泊発電所3号炉 基準地震動の策定について

令和5年2月24日
北海道電力株式会社

指摘事項に対する回答方針

第1084回審査会合(2022年10月21日)における説明

【断層モデルを用いた手法による基準地震動の選定方法】

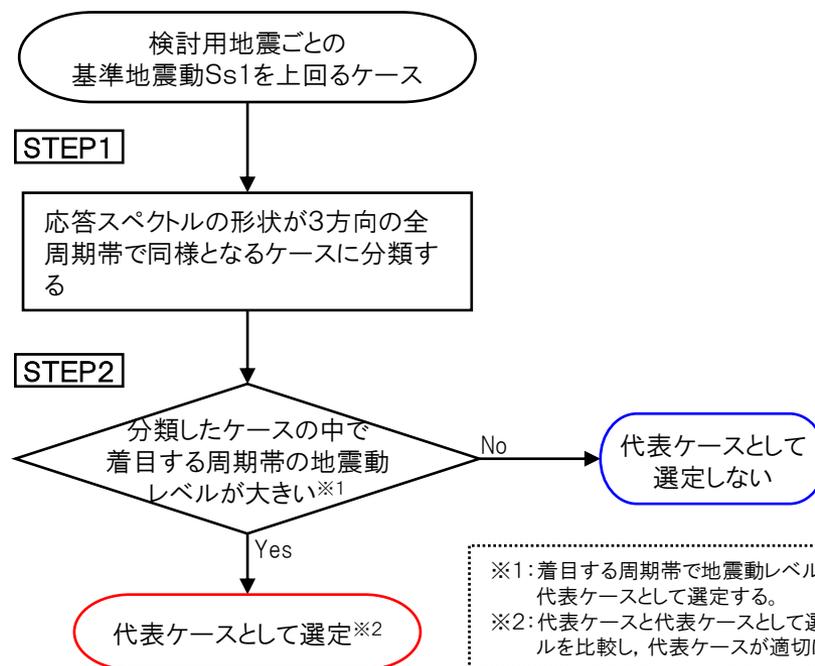
- 断層モデルを用いた手法による基準地震動の策定において、基準地震動Ss1を一部周期帯で上回る39ケースの地震動については、検討用地震ごとに基準地震動Ss1との応答スペクトルの関係を整理したうえで、それぞれの検討用地震の地震動評価ケースから代表を選定できることについて、選定理由とともに科学的・技術的な説明を行うこと

① 断層モデルを用いた手法による地震動評価結果(104ケース)のうち、基準地震動Ss1を上回るケースが39ケースあり、それらが施設に影響を与える可能性があるケースと考えられる。 [P23]

② 基準地震動Ss1を上回るケースについて、以下の地震動の諸特性を確認した結果、検討用地震ごとにその特徴が同様の傾向であることから、検討用地震ごとに、応答スペクトルの地震動レベルに基づき基準地震動として設定する代表ケースを選定可能である。

③ 検討用地震ごとに基準地震動Ss1に対して地震動レベルが大きい方向および周期帯があることから、この方向および周期帯に着目して地震動レベルの大きなものを代表ケースとして選定することで、施設に与える影響が大きいケースが選定される。

- 断層モデルを用いた手法による基準地震動は、基準地震動Ss1を上回るケースを対象に代表ケースを選定する。
- 代表ケースは、検討用地震ごとに、着目する周期帯(基準地震動Ss1に対して地震動レベルが大きい方向および周期帯)の地震動レベルが大きいケースを選定する。
- 検討用地震ごとの代表ケースは、後段に示すフローに基づき選定する。

選定方法の整理③ 検討用地震ごとの着目する周期帯

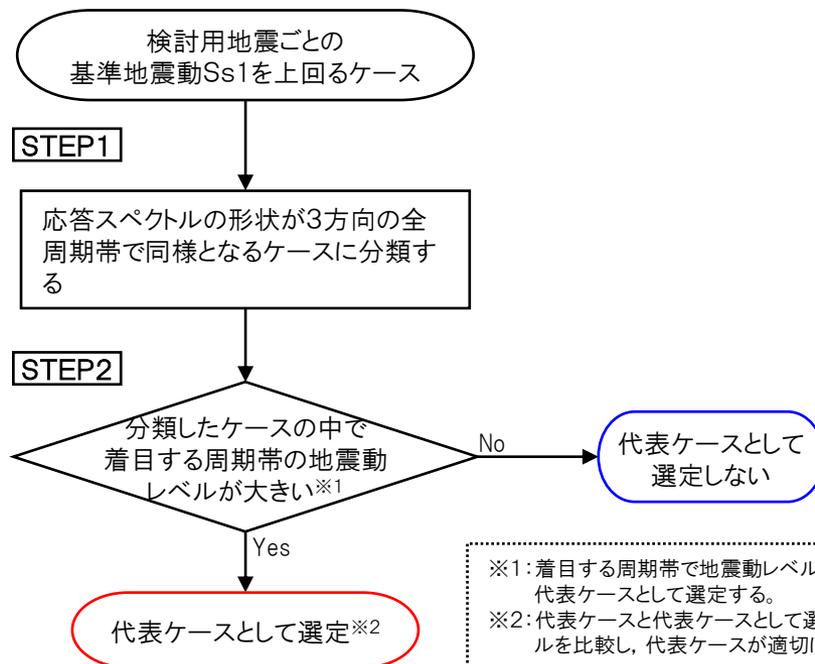
○検討用地震ごとに基準地震動Ss1に対して地震動レベルが大きい方向および周期帯があることから、この方向および周期帯に着目して地震動レベルの大きなものを代表ケースとして選定することで、施設に与える影響が大きいケースが選定される。

➢ 基準地震動Ss1に対してUD方向の長周期側の地震動レベルが大きく、UD方向の周期1秒～5秒程度で基準地震動Ss1を上回る。

➢ 基準地震動Ss1に対してNS方向、EW方向およびUD方向の長周期側の地震動レベルが大きく、NS方向およびEW方向の周期2秒～5秒程度およびUD方向の周期1秒～5秒程度で基準地震動Ss1を上回る。

➢ 基準地震動Ss1に対してNS方向およびEW方向の短周期側ならびにUD方向の長周期側の地震動レベルが大きく、NS方向およびEW方向の周期0.1秒～0.4秒程度ならびにUD方向の周期1秒～3秒程度で基準地震動Ss1を上回る。

○なお、後段で基準地震動として設定する標準応答スペクトルを考慮した地震動は、短周期側の地震動レベルが大きい積丹半島北西沖の断層による地震よりも地震動レベルが概ね大きくなっている。

尻別川断層による地震(代表ケースの確認)

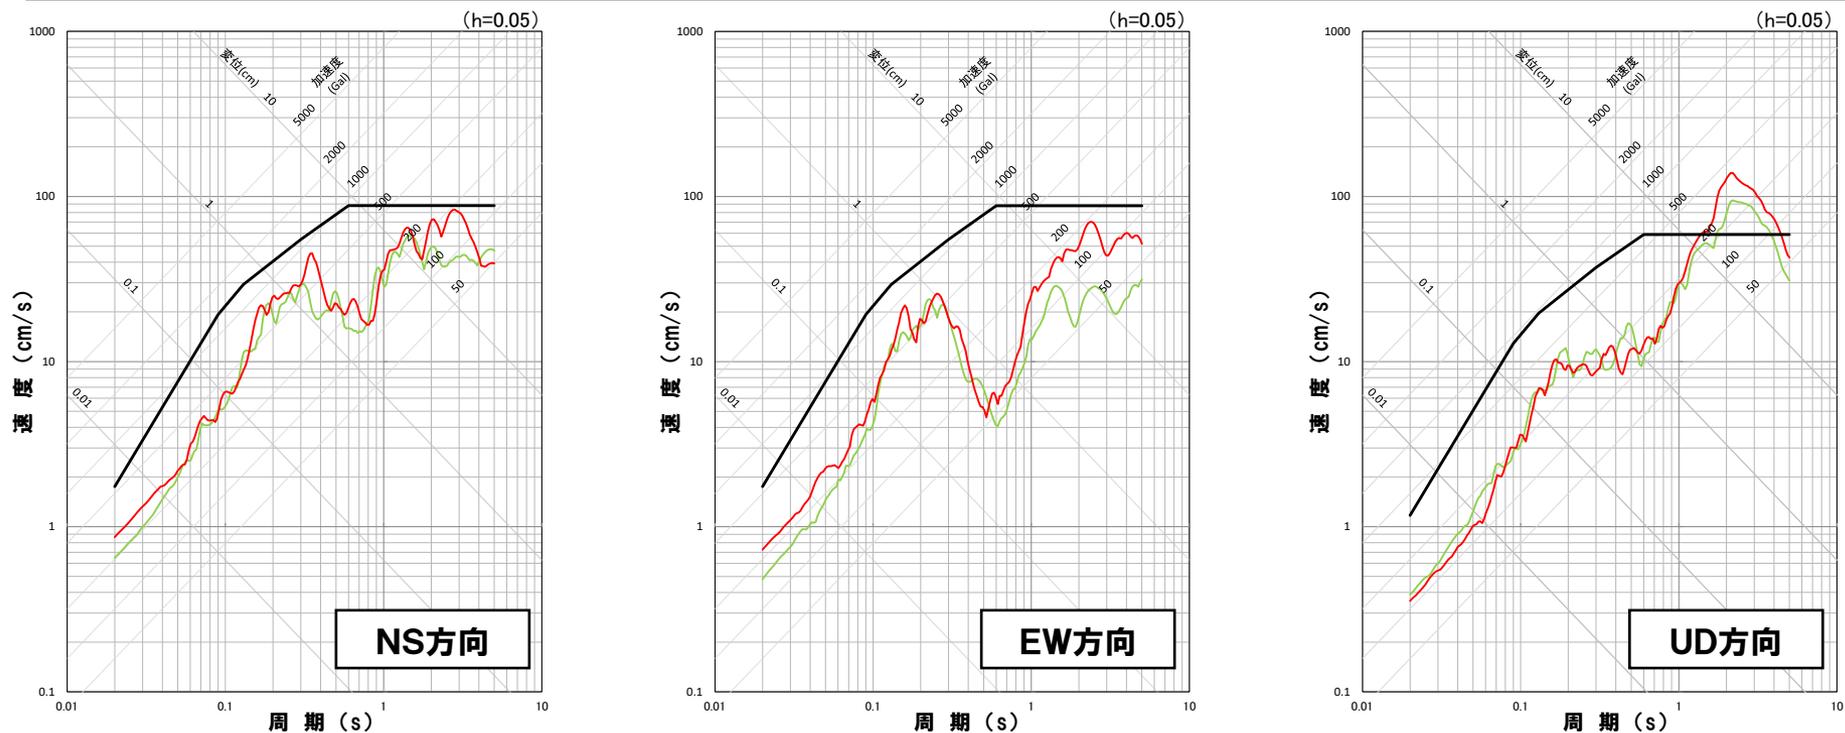
- 「断層の傾斜角, 破壊開始点1」と「断層の傾斜角, 破壊開始点4」(代表ケース①)について, 着目する周期帯であるUD方向の長周期側(周期1秒~5秒)にNS方向およびEW方向を加えた3方向の長周期側で比較すると, 代表ケース①の方が地震動レベルが概ね大きくなっており, 基準地震動Ss1を上回る部分については包絡している。
- 以上を踏まえ, 「断層の傾斜角, 破壊開始点1」を代表ケース①で代表させる。

2.2.3 F_S-10 断層～岩内堆東撓曲～岩内堆南方背斜による地震 F_S-10 断層～岩内堆東撓曲～岩内堆南方背斜による地震(代表ケースの確認)

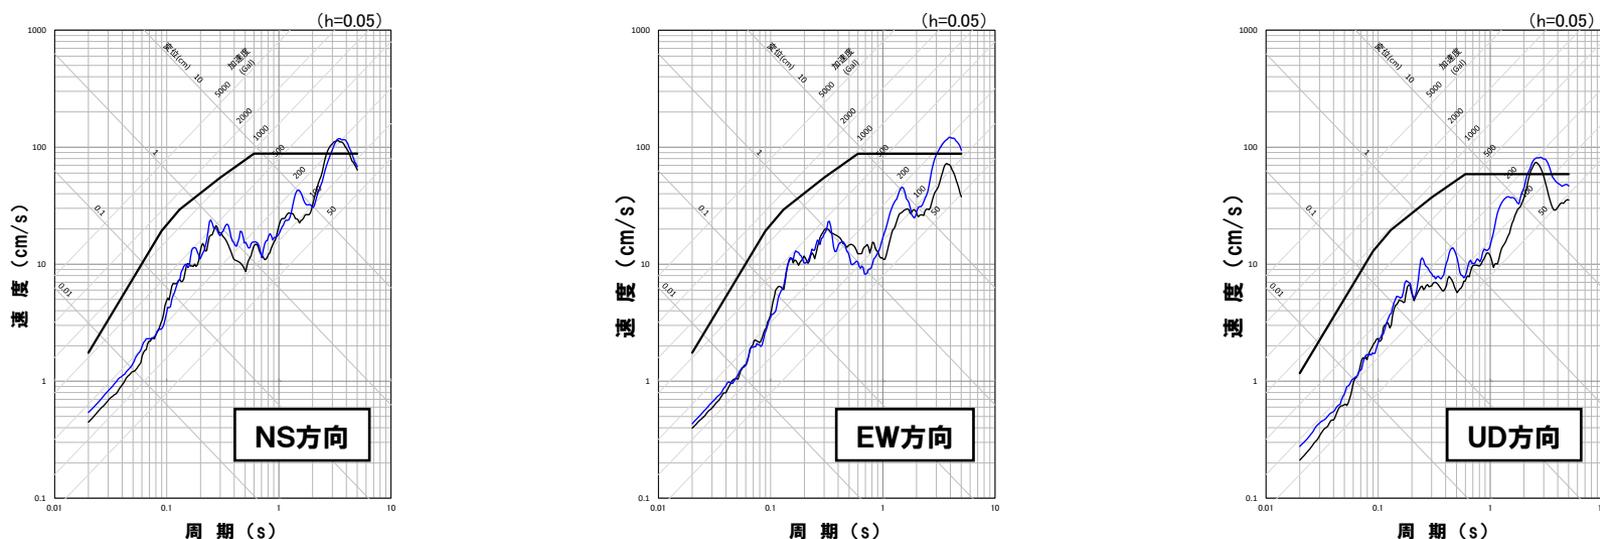
- 「破壊伝播速度, 破壊開始点4」と「断層の傾斜角, 破壊開始点4」(代表ケース②)について, 着目する周期帯であるNS方向の長周期側(周期1秒～5秒)において基準地震動 $Ss1$ を上回る一部で応答スペクトルが逆転しているものの, 代表ケース②が概ね包絡しており, EW方向およびUD方向を含む3方向の長周期側においても, 代表ケース②の方が地震動レベルが概ね大きくなっている。
- 以上を踏まえ, 「破壊伝播速度, 破壊開始点4」を代表ケース②で代表させる。
- なお, 時刻歴波形の振幅形状は, 同様となっており, 継続時間についても同程度となっている。

2.2.3 F_S-10 断層～岩内堆東撓曲～岩内堆南方背斜による地震 F_S-10 断層～岩内堆東撓曲～岩内堆南方背斜による地震(代表ケースの確認)

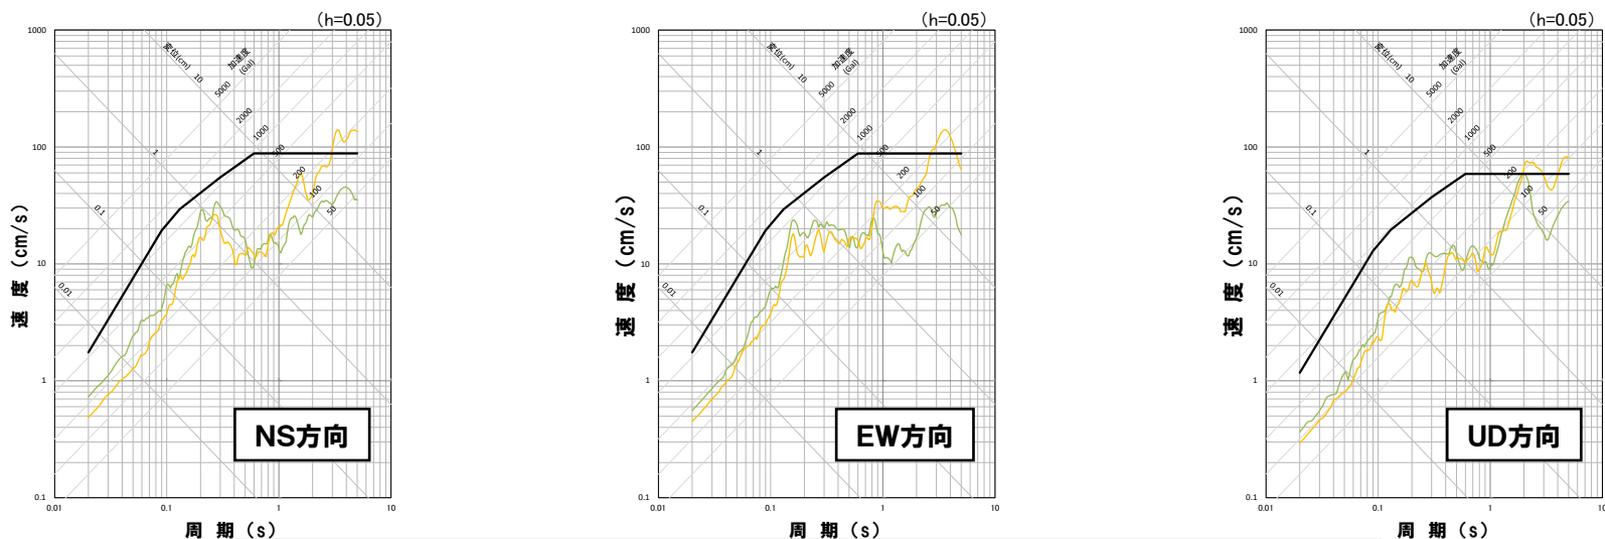
- 「応力降下量, 破壊開始点3」と「破壊伝播速度, 破壊開始点5」(代表ケース⑤)について, 着目する周期帯であるUD方向の長周期側(周期1秒～5秒)において基準地震動 $Ss1$ を上回る一部で応答スペクトルが逆転しているものの, 代表ケース⑤が概ね包絡しており, NS方向およびEW方向を含む3方向の長周期側においても, 代表ケース⑤の方が地震動レベルが概ね大きくなっている。
- 以上を踏まえ, 「応力降下量, 破壊開始点3」を代表ケース⑤で代表させる。
- なお, 時刻歴波形の振幅形状は若干異なっており, 主要動の継続時間は代表ケース⑤の方が長くなっている。

2.2.3 F_S-10 断層～岩内堆東撓曲～岩内堆南方背斜による地震 F_S-10 断層～岩内堆東撓曲～岩内堆南方背斜による地震(代表ケースの確認)

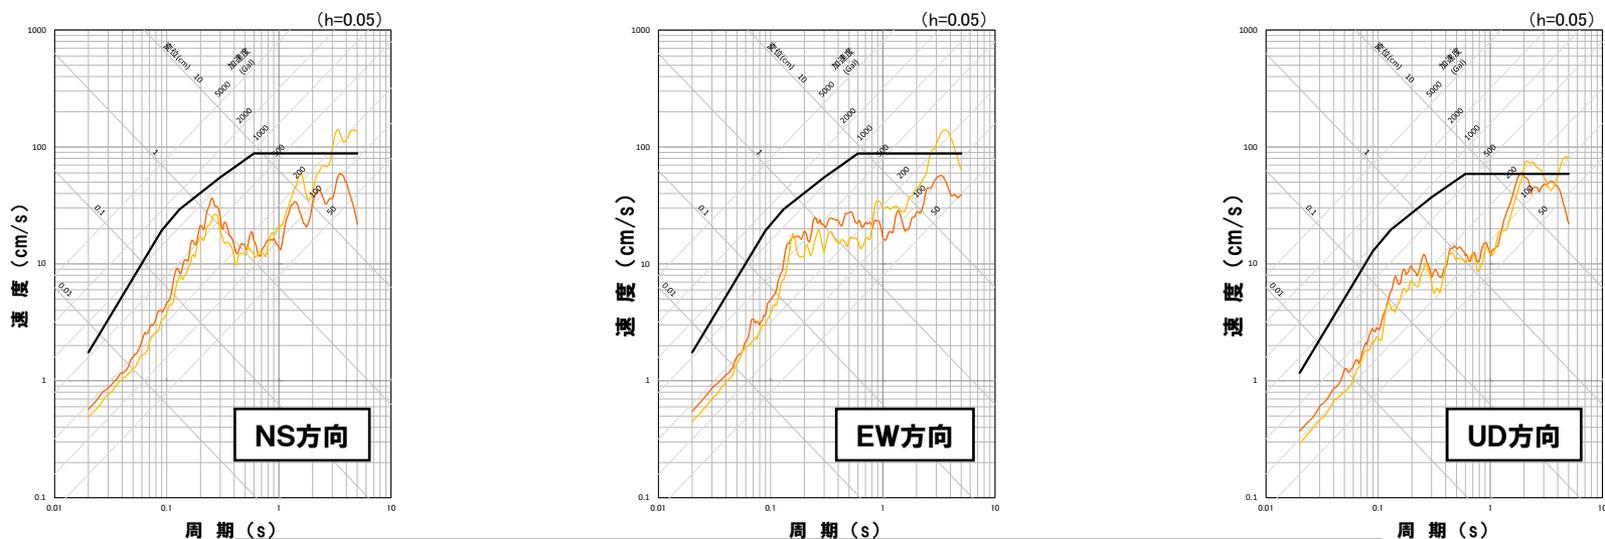
- 「応力降下量, 破壊開始点5」と「破壊伝播速度, 破壊開始点5」(代表ケース⑤)について, 着目する周期帯であるUD方向の長周期側(周期1秒～5秒)において基準地震動Ss1を上回る一部で応答スペクトルが逆転しているものの, 代表ケース⑤が概ね包絡しており, NS方向およびEW方向を含む3方向の長周期側においても, 代表ケース⑤の方が地震動レベルが概ね大きくなっている。
- 以上を踏まえ, 「応力降下量, 破壊開始点5」を代表ケース⑤で代表させる。
- なお, 時刻歴波形の振幅形状は若干異なっており, 主要動の継続時間は同程度となっている。

積丹半島北西沖の断層による地震(代表ケースの確認)

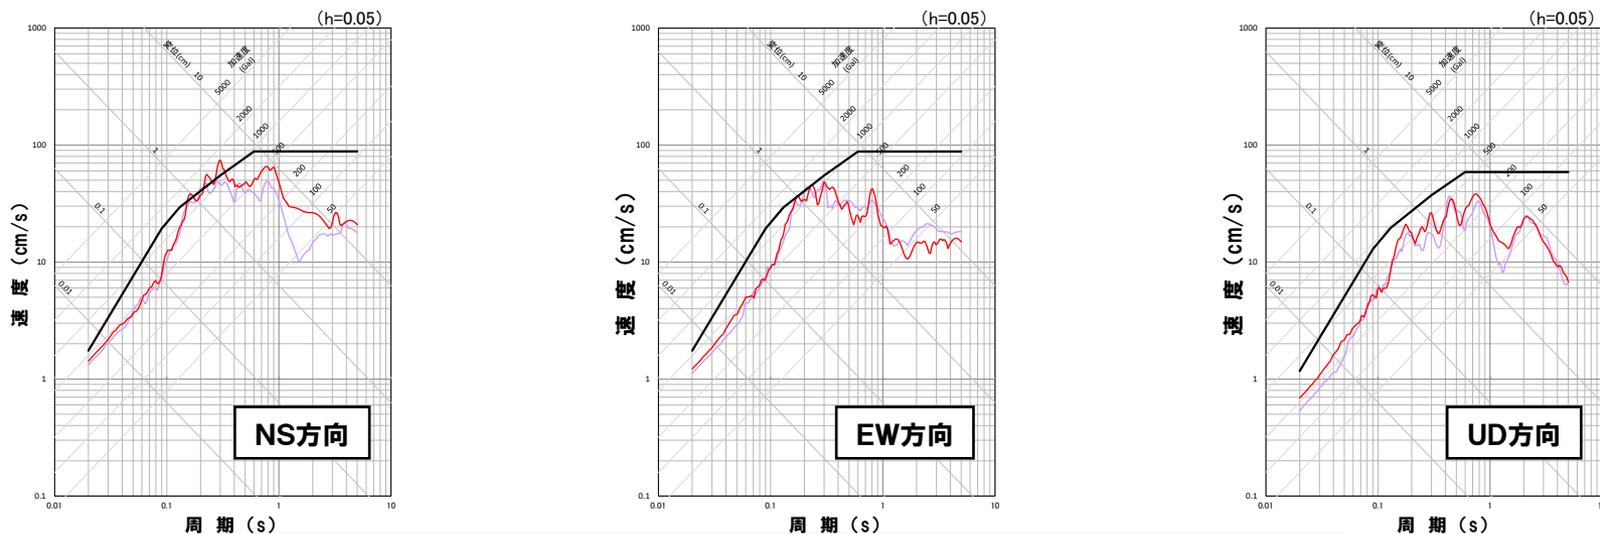
- 「走向0° ケース(断層の傾斜角, 破壊開始点4)」と「走向0° ケース(断層の傾斜角, 破壊開始点2)」「代表ケース①」について, 着目する周期帯であるNS方向およびEW方向の短周期側(周期0.1秒~0.4秒)において基準地震動Ss1を上回る一部で応答スペクトルが逆転しているものの, 代表ケース①が概ね包絡しており, UD方向を含む3方向の短周期側においても, 代表ケース①の方が地震動レベルが概ね大きくなっている。
- 以上を踏まえ, 「走向0° ケース(断層の傾斜角, 破壊開始点4)」を代表ケース①で代表させる。
- なお, 時刻歴波形の振幅形状は, 同様となっており, 継続時間についても同程度となっている。

積丹半島北西沖の断層による地震(代表ケースの確認)

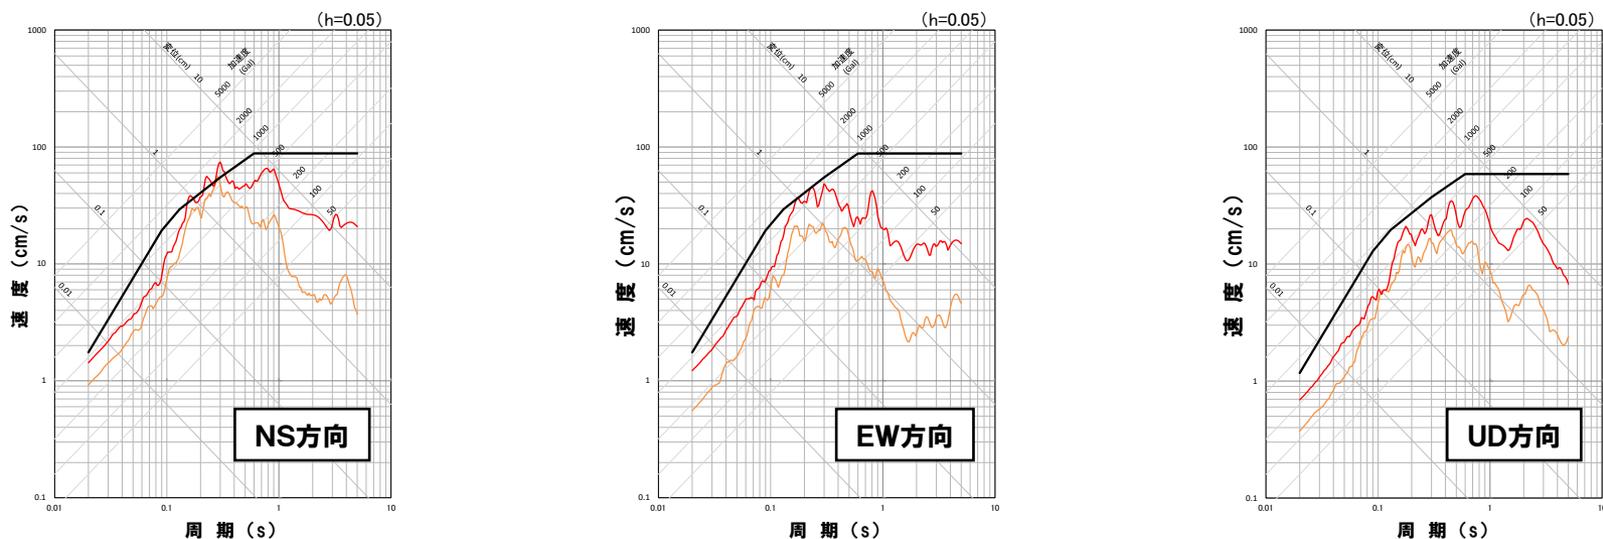
- 「走向0° ケース(応力降下量, 破壊開始点3)」については,「走向0° ケース(断層の傾斜角, 破壊開始点2)」(代表ケース①)と比較すると, 代表ケース①の地震動レベルが3方向の全周期帯で概ね大きくなっており, 基準地震動Ss1を上回る部分については包絡している。
- 以上を踏まえ,「走向0° ケース(応力降下量, 破壊開始点3)」を代表ケース①で代表させる。
- なお, 時刻歴波形の振幅形状は, 同様となっており, 継続時間についても同程度となっている。

積丹半島北西沖の断層による地震(代表ケースの確認)

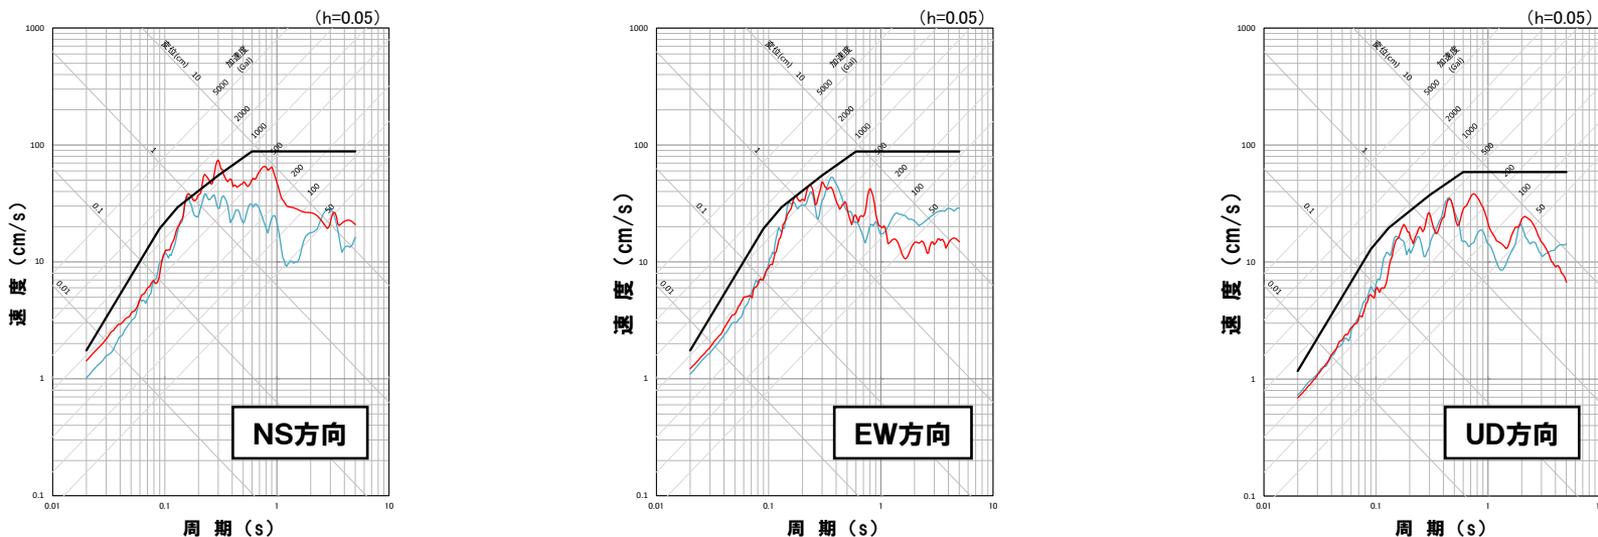
- 「走向20° ケース(断層の傾斜角, 破壊開始点2)」と「走向0° ケース(断層の傾斜角, 破壊開始点2)」(代表ケース①)について、着目する周期帯であるNS方向およびEW方向の短周期側(周期0.1秒~0.4秒)にUD方向を加えた3方向の短周期側で比較すると、代表ケース①の方が地震動レベルが概ね大きくなっており、基準地震動Ss1を上回る部分については包絡している。
- 以上を踏まえ、「走向20° ケース(断層の傾斜角, 破壊開始点2)」を代表ケース①で代表させる。
- なお、時刻歴波形の振幅形状は、同様となっており、継続時間についても同程度となっている。

積丹半島北西沖の断層による地震(代表ケースの確認)

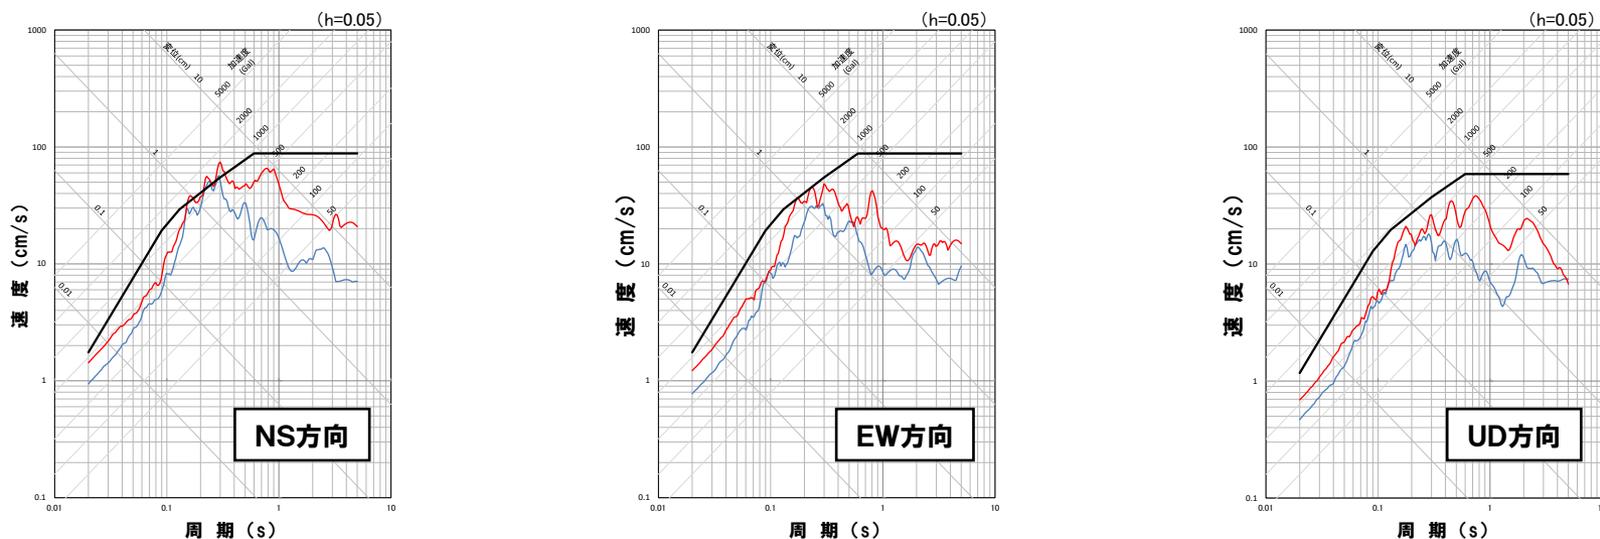
- 「走向20° ケース(応力降下量, 破壊開始点1)」については,「走向0° ケース(断層の傾斜角, 破壊開始点2)」「代表ケース①」と比較すると, 代表ケース①の地震動レベルが3方向の全周期帯で概ね大きくなっており, 基準地震動Ss1を上回る部分については包絡している。
- 以上を踏まえ,「走向20° ケース(応力降下量, 破壊開始点1)」を代表ケース①で代表させる。
- なお, 時刻歴波形の振幅形状は, 同様となっており, 継続時間についても同程度となっている。

断層モデルを用いた手法による基準地震動

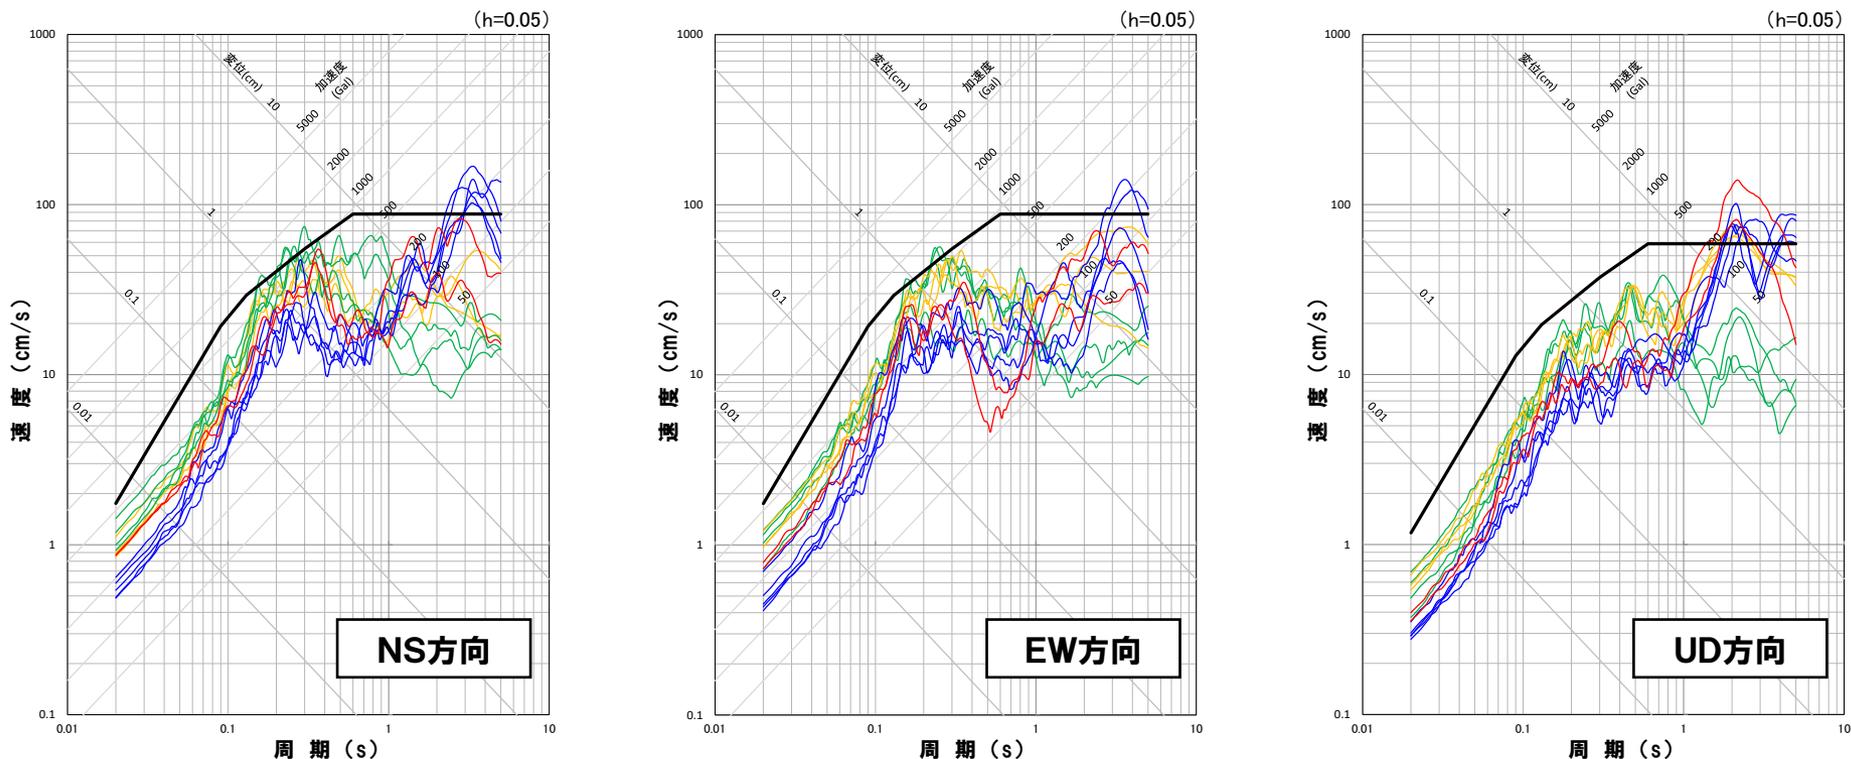
- 断層モデルを用いた手法による地震動評価結果において、基準地震動Ss1を上回るケース(39ケース)のうち、地震動の諸特性を踏まえたうえで、検討用地震ごとに代表ケースを選定し、以下の14ケースを断層モデルを用いた手法による基準地震動(Ss2-1~Ss2-14)として設定する。
- 設定した基準地震動Ss2-1~Ss2-14は、基準地震動Ss1を上回るケースから地震動の諸特性を考慮したうえで、施設に与える影響が大きい地震動が検討用地震ごとに複数選定されていることから、適切な基準地震動が設定できていると考えている。
